con la presente si inviano le Osservazioni contro il Progetto di un impianto eolico codice procedura ID\_VIP/ID\_MATTIM: 1269 denominato

"Pitigliano" ubicato nei comuni di Pitigliano (GR) e Sorano (GR) costituito da 20 (venti) aerogeneratori di potenza nominale 7,0 MW per un totale

**ID: Codice procedura (ID\_VIP/ID\_MATTM): 12691**

**“Progetto di un impianto eolico denominato “Pitigliano” ubicato nei comuni di Pitigliano (GR) e Sorano (GR) costituito da 20 (venti) aerogeneratori di potenza nominale 7,0 MW per un totale di 140,0 MW con relative opere connesse ed infrastrutture indispensabili”**

**Immagine 1. Vincoli ex art. 136 del CBC dal PIT della Regione Toscana e zona approssimativa dove è progettato l'impianto industriale.**

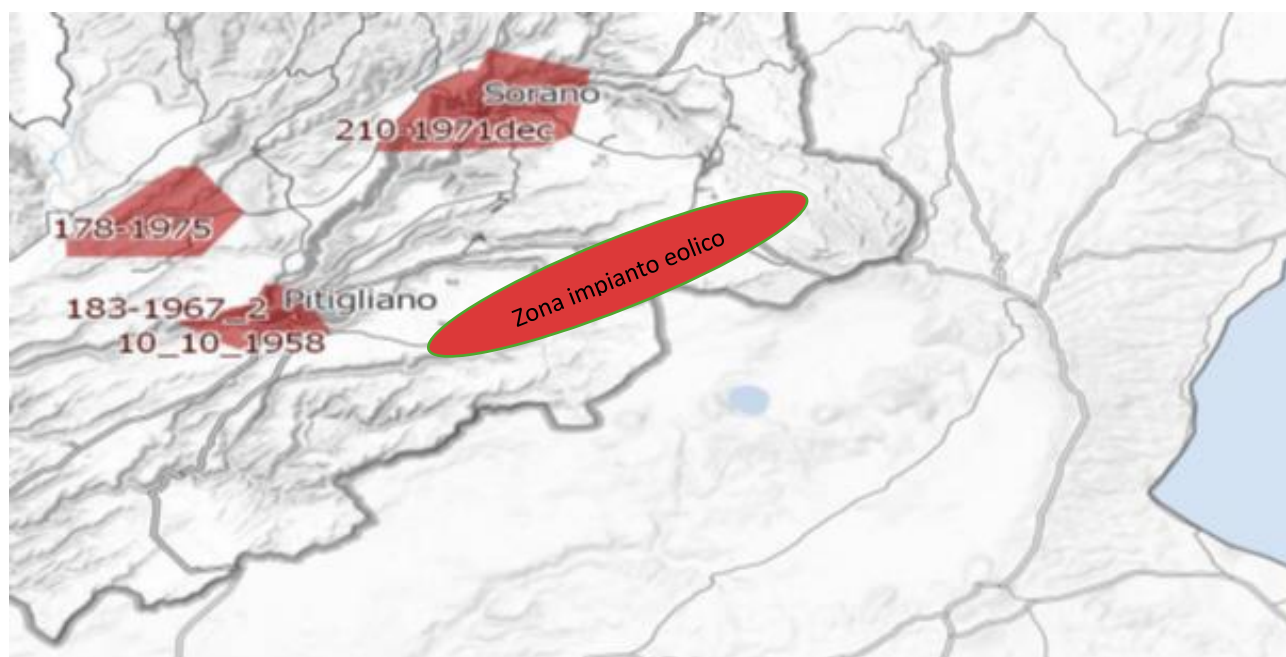
*Inoltre, come sostiene la Proponente parte dell'impianto si verrebbe a trovare a 3,5 km dal centro abitato di Sorano. Infatti, tre degli aerogeneratori WTG 08, 09, 10 sono addirittura all'interno delle fasce di rispetto dei 3 km del suo vincolo paesaggistico di notevole interesse pubblico ex art 136 del CBC. Si evidenzia che così si crea*

un'ulteriore incompatibilità con la tutela del Paesaggio.

**Immagine 3. Cumulo di una parte di impianti eolici, fotovoltaici e geotermici industriali in progettazione ed esistenti intorno all’eolico industriale “Pitigliano”.**

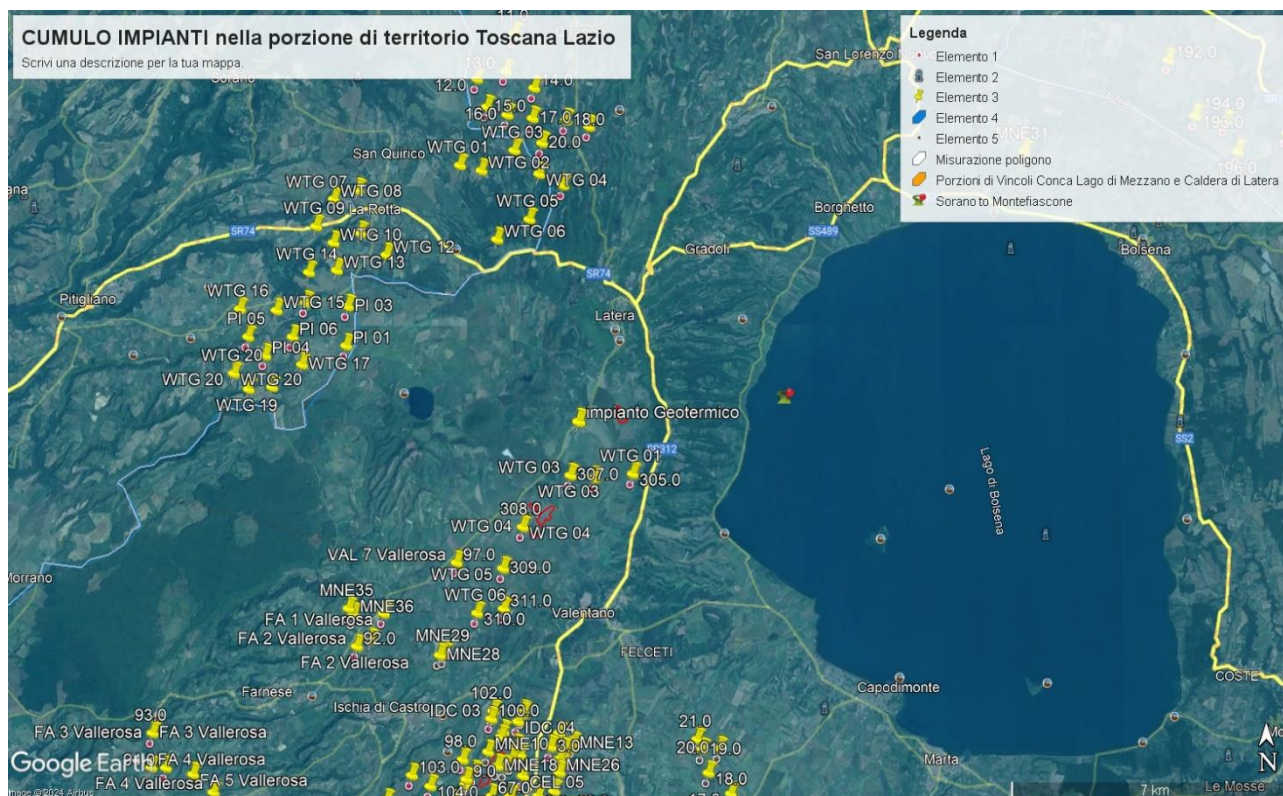
Beni Culturali “*Ambito paesaggistico, geologico e geomorfologico dell’orlo della caldera di Latera ...*” Non vengono nemmeno citati gli impianti eolici in progetto al MASE, il “Rempillo” (6 aerogeneratori) e un altro in verifica amministrativa di 14 aerogeneratori e 72, 6 MW. Ad oggi nei territori di Pitigliano, Sorano e in quello limitrofo potenzialmente potrebbero essere insediati 40 aerogeneratori alti 200 metri e larghi 170. Ma la proponente non cita neanche altri impianti che creerebbero il cumulo e quindi maggiore impatto. Infatti, sul territorio della “Città del Tufo” (Sorano e Pitigliano) impatterebbero anche l’impianto eolico “Montarzo” di Onano con 13 aerogeneratori con le dimensioni ricordate, l’altro eolico industriale nel territorio di Valentano con sette aerogeneratori (stesse dimensioni), gli impianti di Farnese con un minieolico di 3 Torri alte 60 metri già installate in località Poggio del Crognolo e l’impianto eolico industriale “Vallerosa” (7 aerogeneratori alti 200 metri e larghi 158 metri) in procedura VIA presso la Regione Lazio. Inoltre, altri impianti del minieolico già presenti a Valentano, Cellere e Piansano e due progetti eolici industriali con le stesse dimensioni (200 m x 170 m) nel Comune di Ischia di Castro. La valutazione del cumulo non prende neanche in considerazione gli impianti industriali di fotovoltaico e agrivoltaico in progetto a Farnese, Valentano, Ischia di Castro, Cellere. L’impianto geotermico in procedura Via al MASE, progettato nella Caldera di Latera. Quindi è stata effettuata una valutazione del potenziale impatto cumulativo non veritiera a dispetto di quanto affermato dalla proponente che sostiene di aver preso in considerazione uno spazio di 10 km intorno al suo impianto per gli impatti che si creerebbero.

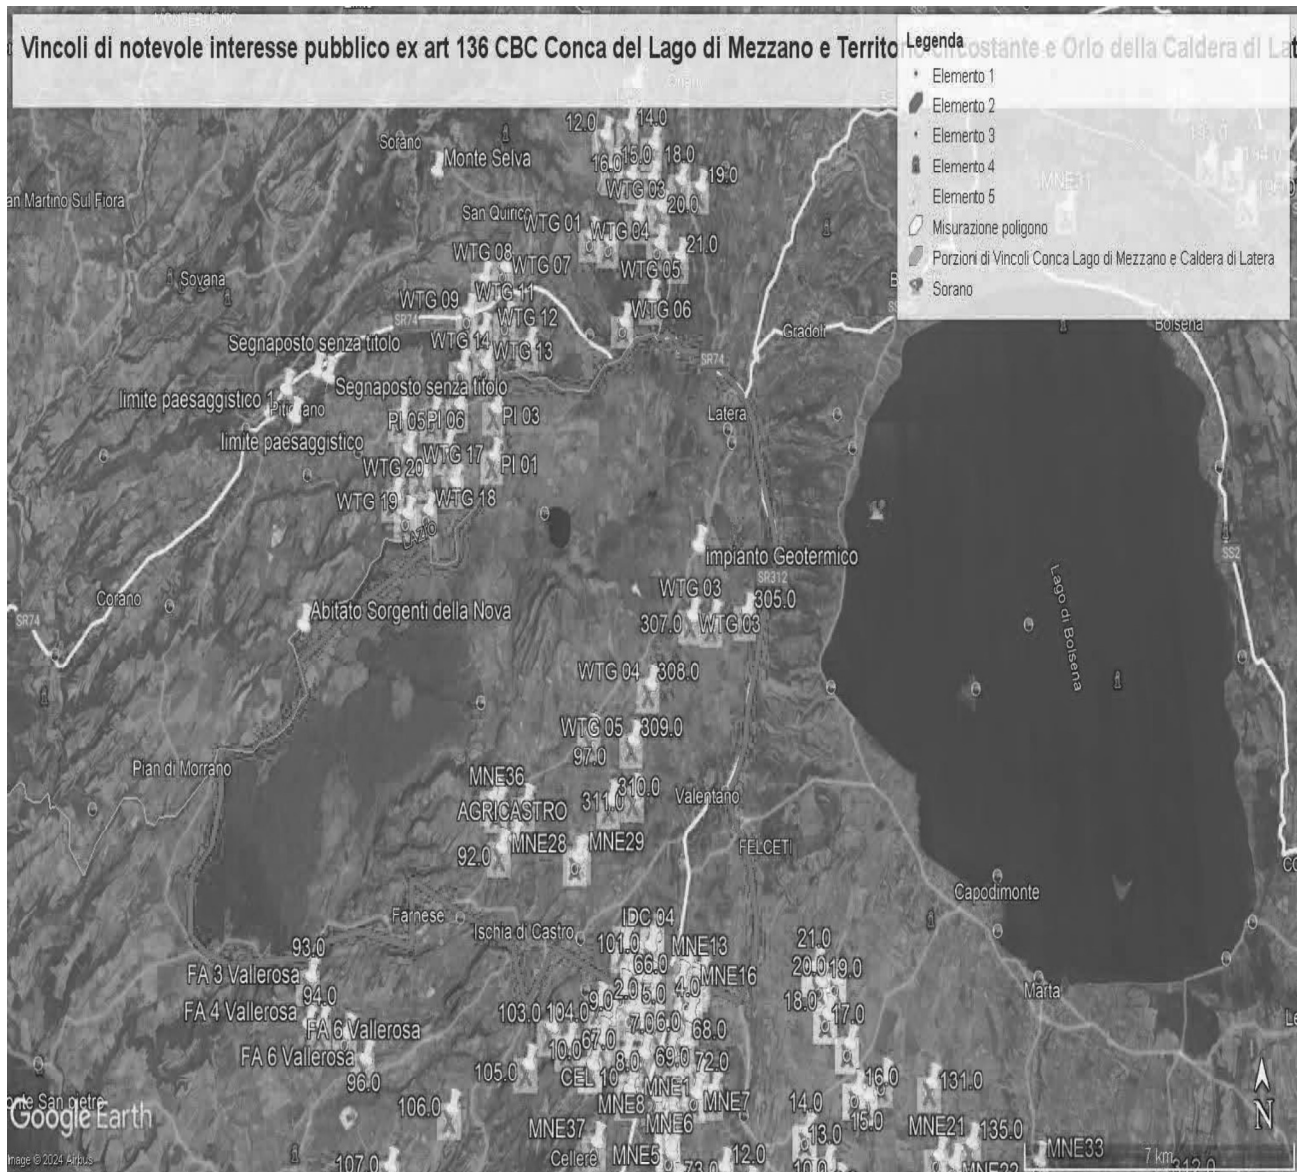
ma nelle sue immediate vicinanze ( a soli 100 metri i primi due aerogeneratori) oltre ad impattare sul territorio e sulle economie di cinque Comuni del Lazio (Farnese, Onano, Latera, Valentano, Grotte di Castro e Gradoli ) si trova nelle fasce di rispetto dei Beni di notevole interesse pubblico come si è evidenziate nelle Osservazioni precedenti e crea degli impatti negativi anche sui beni naturalistici come verrà dettagliato nell'Osservazione relativa alla Vinca. Inoltre, andrebbe a sommarsi al già enorme cumulo di impianti eolici e fotovoltaici e geotermici che creano una elevata criticità ambientale nella provincia di Viterbo e interferiscono anche con il territorio toscano come si può vedere dalle varie immagini dell'Allegato n. 1.

**IMMAGINE n. 2** Impianto eolico industriale “Pitigliano” e distanze aerogeneratori dai Vincoli della Conca del Lago di Mezzano...

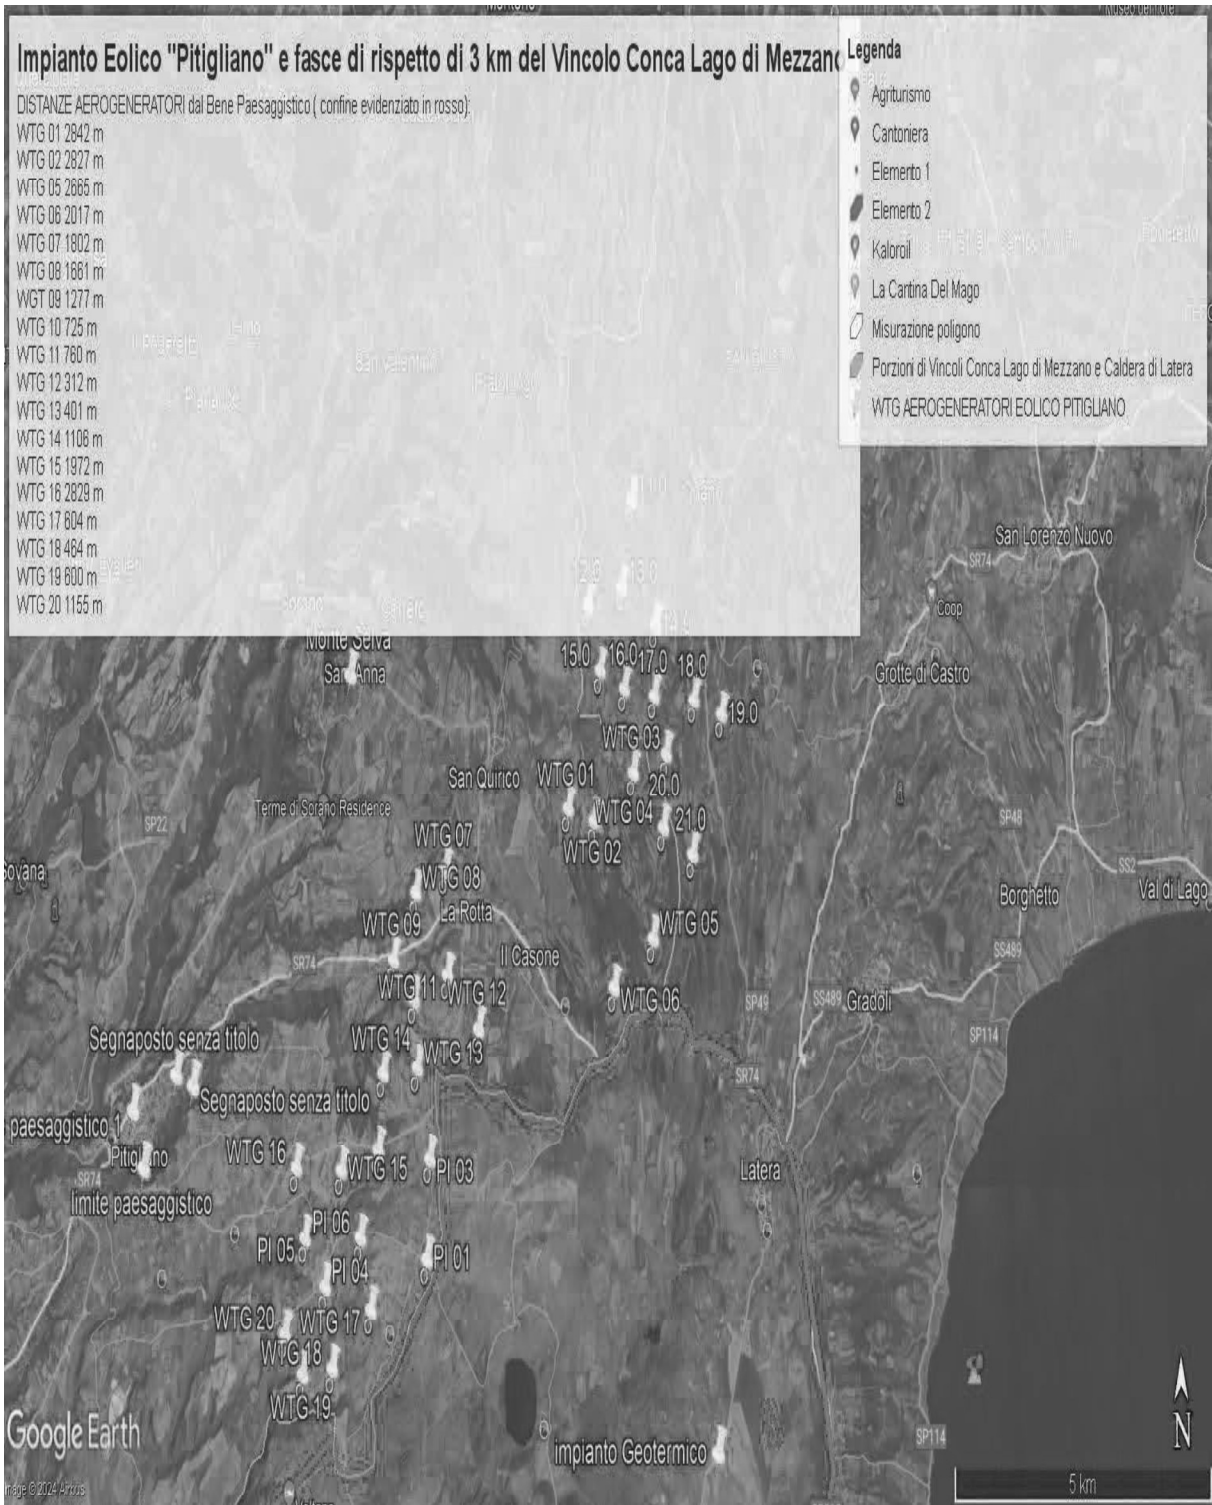
Come è illustrato nell'immagine si ribadisce che l'impianto industriale "Pitigliano" ricade completamente all'interno delle fasce di rispetto dei due vincoli di notevole

interesse pubblico e lambisce quelle di un terzo vincolo e quindi come affermato dal Consiglio di Stato nelle sentenze citate, l'impianto è insediato in area non idonea ai sensi dell'art. 20 comma 8 lettera c quater del D.Lgs. n. 199/2021 e ss.mm.ii al contrario di quanto sostiene la proponente.

**IMMAGINE n. 3 Impianto eolico industriale "Pitigliano" e distanze aerogeneratori dai Vincolo "Orlo della Caldera di Latera.**

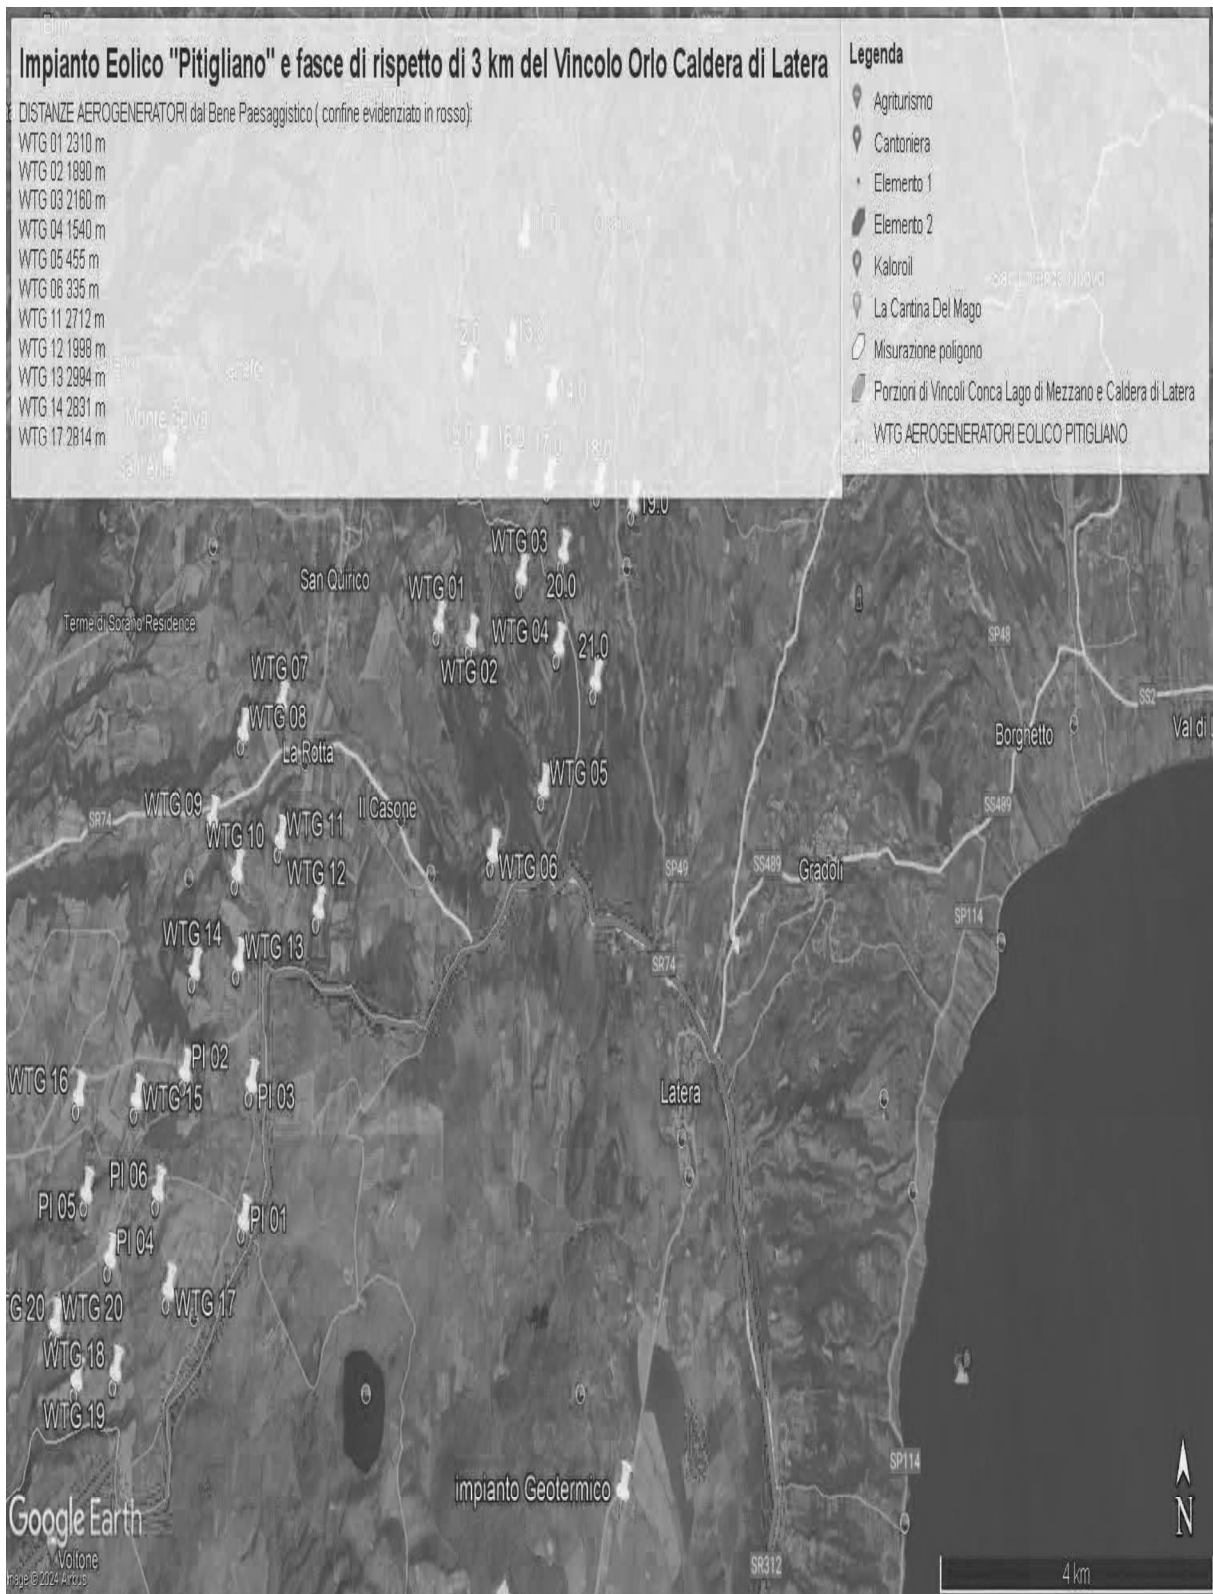
Concludendo, si evidenzia ancora che la proponente non effettuando la procedura prevista dalla Parte III delle Linee Guida nazionali ha ignorato un vincolo paesaggistico di notevole interesse pubblico istituito con un provvedimento del Segretariato regionale del Ministero della Cultura per il Lazio che ha emanato il Decreto di dichiarazione di notevole interesse pubblico n. 22 del 15.02.2024 ai sensi e per gli effetti dell'art. 136, co. 1, lett. c) e d) del decreto legislativo 22 gennaio 2004, n. 42, "Ambito paesaggistico, geologico e geomorfologico dell'orlo della caldera di

Latera e delle sue pendici interessate dai centri eruttivi periferici" nei comuni di CELLERE, FARNESE, ISCHIA DI CASTRO, LATERA, PIANSANO.

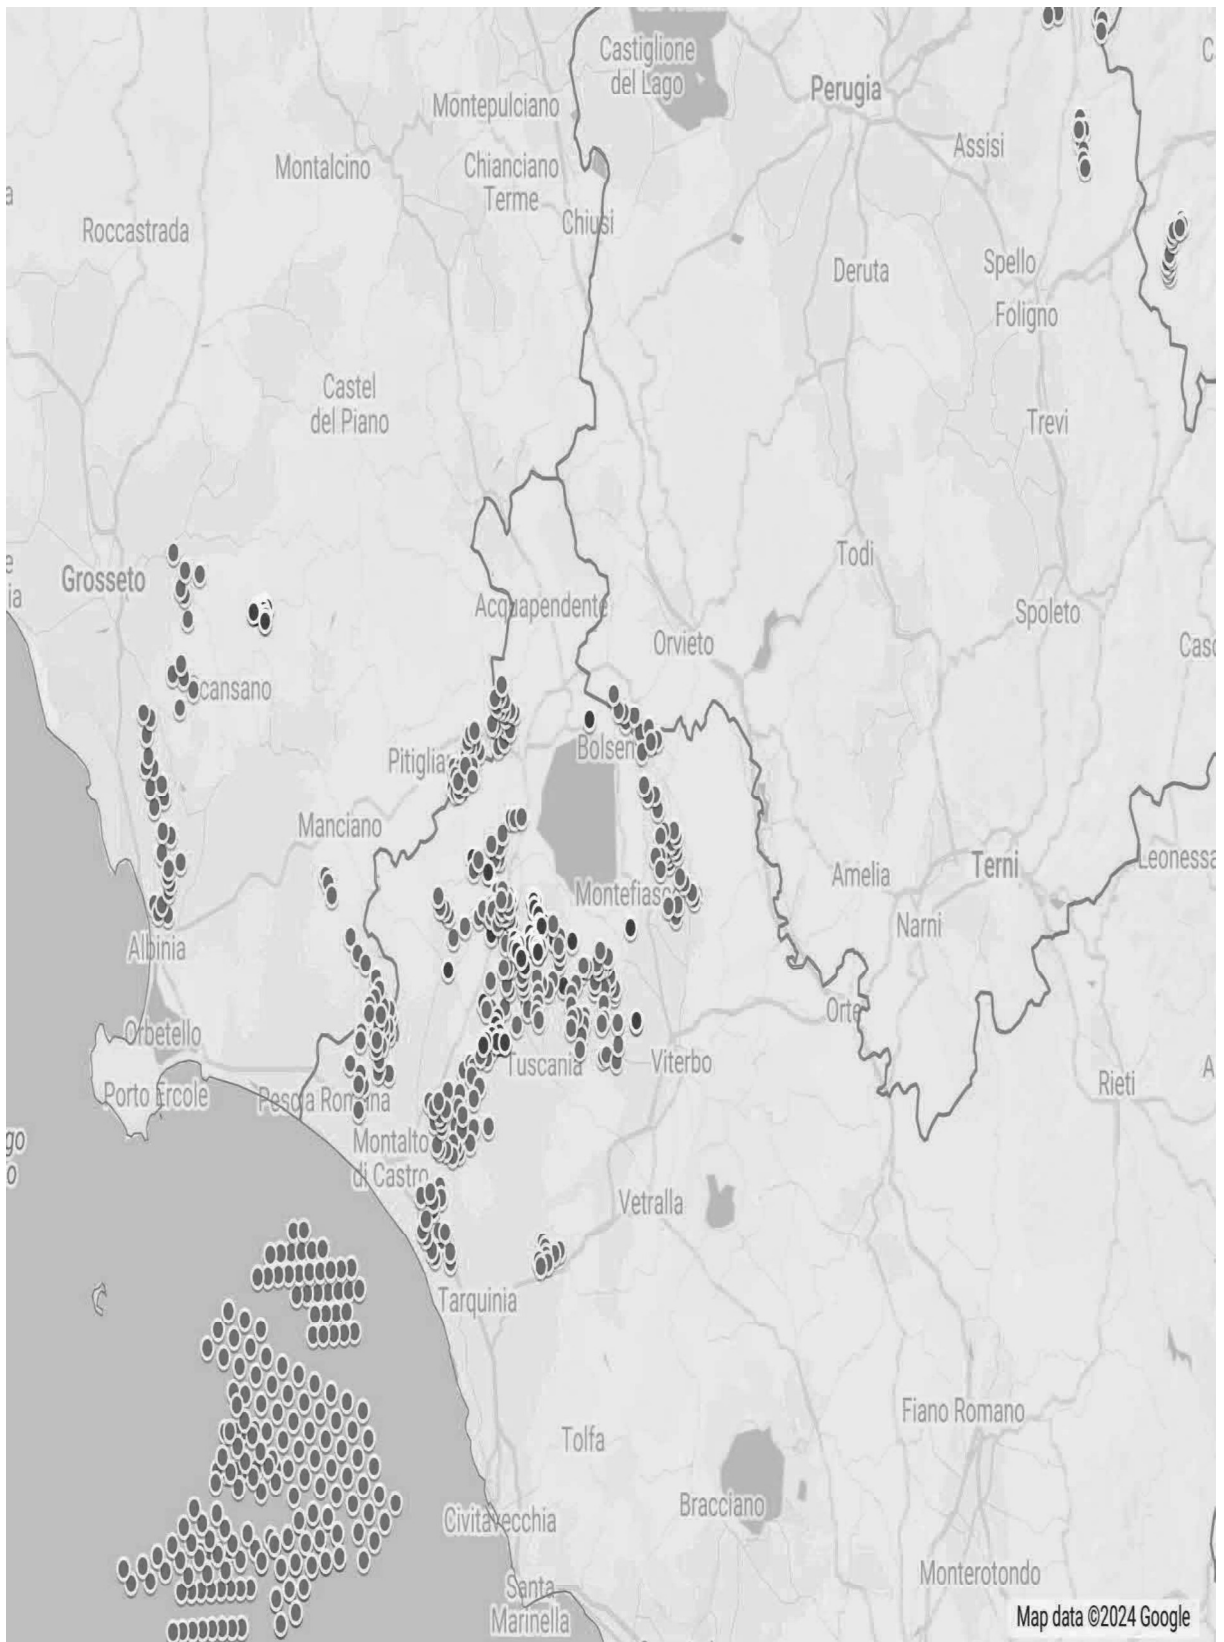
**IMMAGINE n. 4** Si evidenzia che i tre aerogeneratori WTG 07, WTG 08 e WTG 09 impattano con il vincolo paesaggistico di notevole interesse pubblico del Centro Storico di Sorano. Il WTG 07 si troverebbe a 2828 m, WTG 08 2504 e WTG 09 2990. Il cavidotto dell'impianto invece impatta in buona parte del Vincolo paesaggistico ex art. 136 del CBC del Centro Storico di Pitigliano.
